TI_2126 : モーション管理用の新しい追加ON/OFFボードA13

iVario 2-XS / iVario Pro --- --- 2021/09/28

iVario 2-XSと2-S

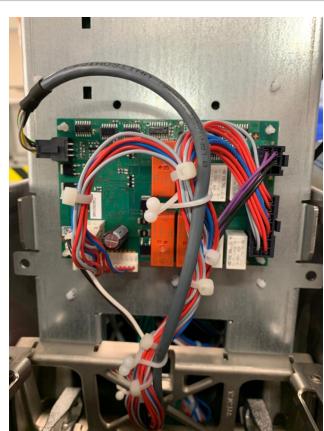
A13 ON/OFFボードはA10ボードの後ろに取り付けられています。

iVario LとXL

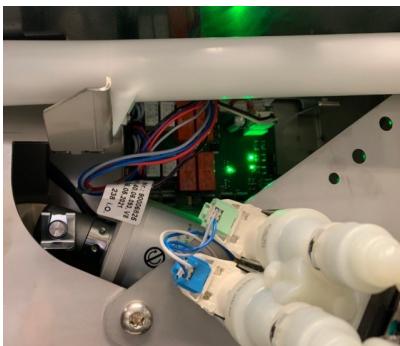
A13 ON/OFFボードは、A10 ON/OFFボードの下、電磁弁の後ろに取り付けられています。

ハードウェアの変更

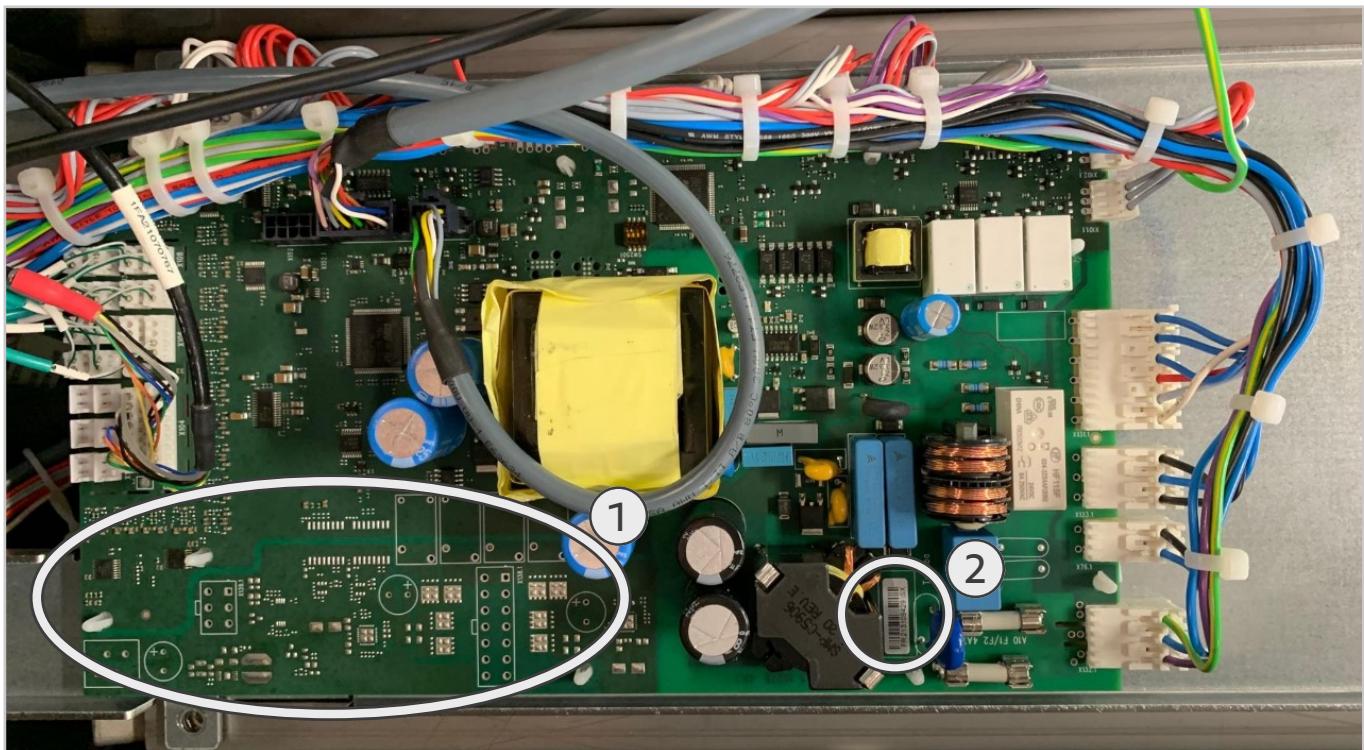
当初のON/OFFボード（A10）からモーション管理が取り除かれたため、新しいハードウェアバージョン、ハードウェアバージョン5が作成されました。モーション管理を搭載しないこれらのボードのシリアル番号の末尾は「SX」となります。

| 1 | モーションコンポーネントがない |
| 2 | シリアル番号の末尾が「SX」 |
